対策箇所説明図

対策内容

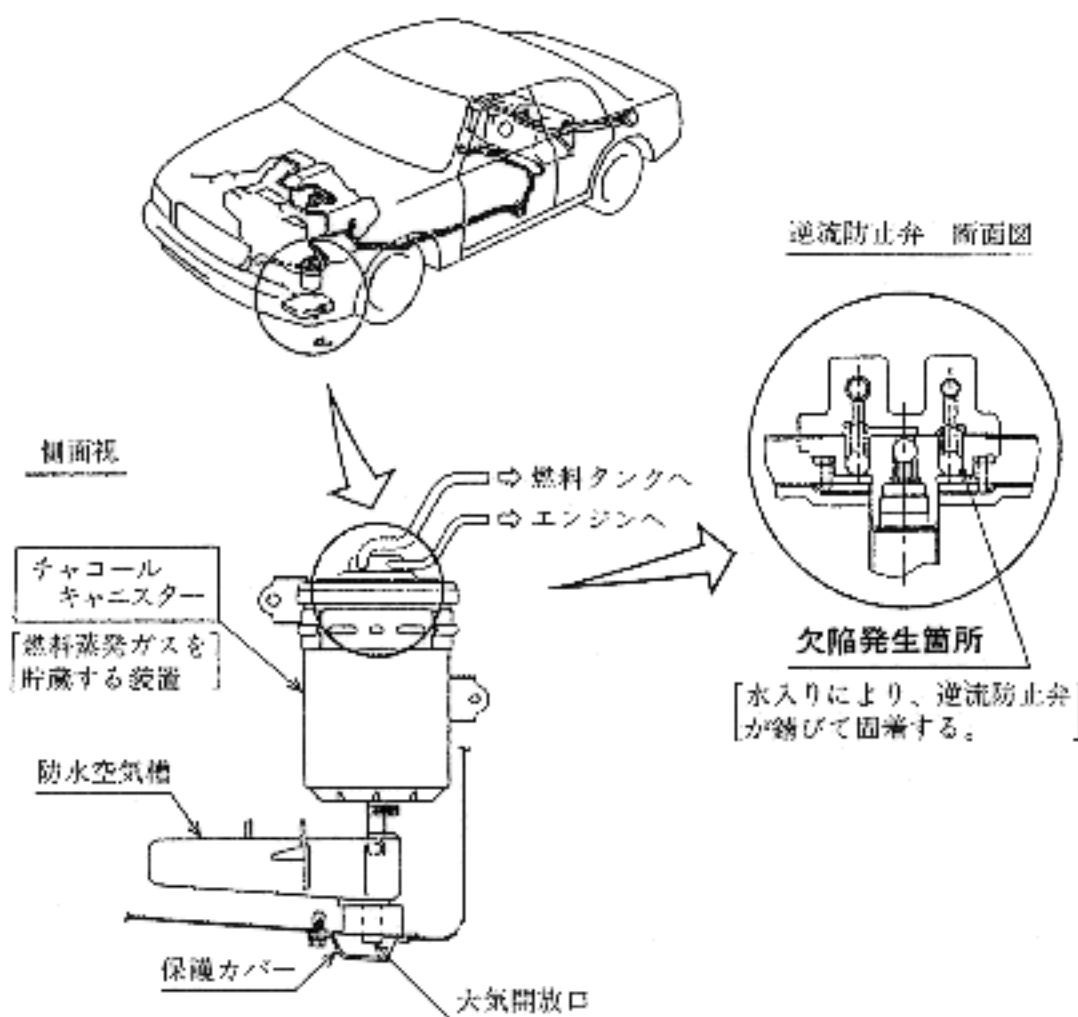
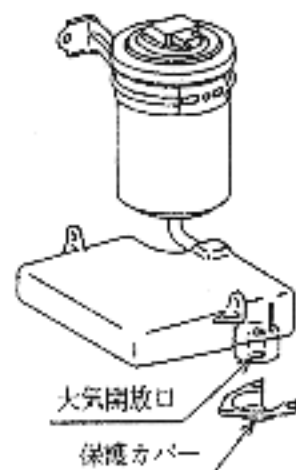
〈対策前〉

〈対策後〉

全車両、保護カバーを取り外し、防水空気槽に大気開放口を追加するとともに、チャコールキャニスターを新品と交換する。
